AGENCE D'EXECUTION DES TRAVAUX URBAINS
certifiée ISO 9001 : 2015 par AB Certification sous le n° A 1151

N/Réf : 1340/PDG/DGA/DT/CS/LV/2021

Objet : Programme d'Assainissement Pluvial de Cotonou (PAPC)- Financement AFD
Construction de collecteurs d'assainissement pluvial et d'aménagement de voies connexes dans le bassin XX / Réponses aux questions d'éclaircissement sur le DAO

Question 46 : Talus du remblai des berges :

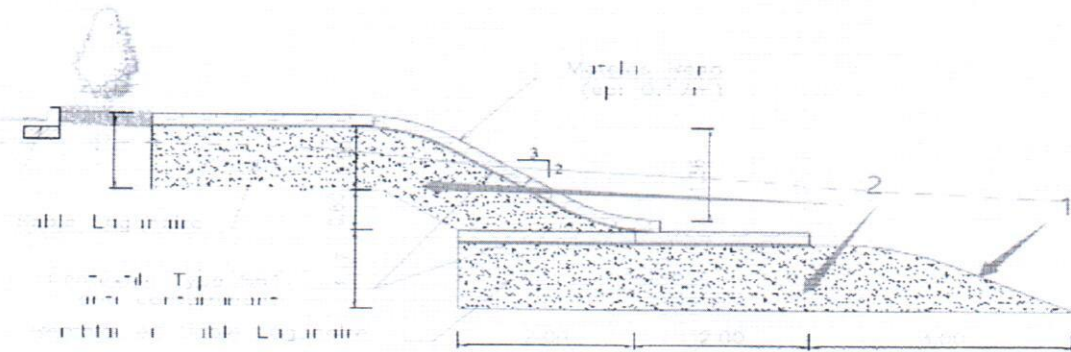
Faisant référence aux réponses aux questions d'éclaircissement du 17 février 2021, notamment à la question/réponse n°33 indiquant que le talus du remblai dans la zone 1 est protégé par le

géotextile, merci de bien vouloir nous spécifier la méthode de stabilisation du géotextile dans cette zone puisqu'il n'est pas sous la charge du matelas en gabion.

Réponse : Il revient à l'entreprise de mettre en œuvre les dispositions constructives nécessaires pour la réalisation de l'ouvrage tel que prévu.

Question 47 : Prix 303 - Fourniture et mise en œuvre de remblais en terre d'apport.

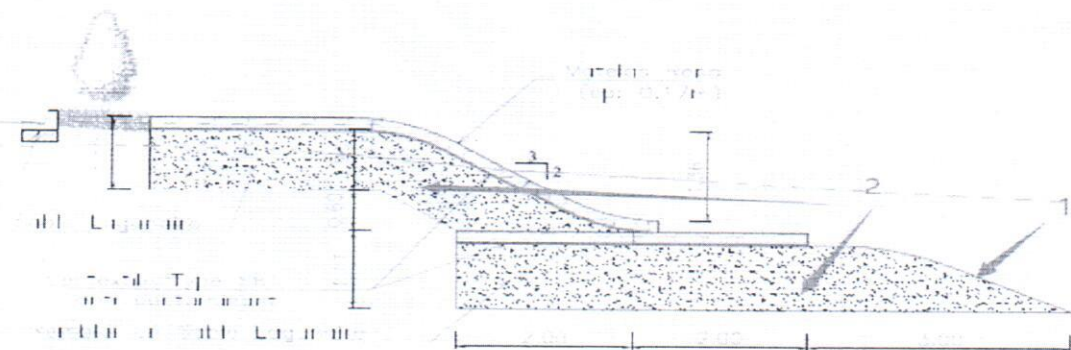
Merci de nous indiquer le type de matériaux et de nous renseigner si ce prix prend en compte le volume de remblai en sable lagunaire à mettre en place pour l'aménagement des berges (voir coupe ci-dessous)

Réponse : Le type de matériau est le sable lagunaire (matériau granulaire).

Oui le prix prend en compte le sable lagunaire à mettre en œuvre au niveau des berges.
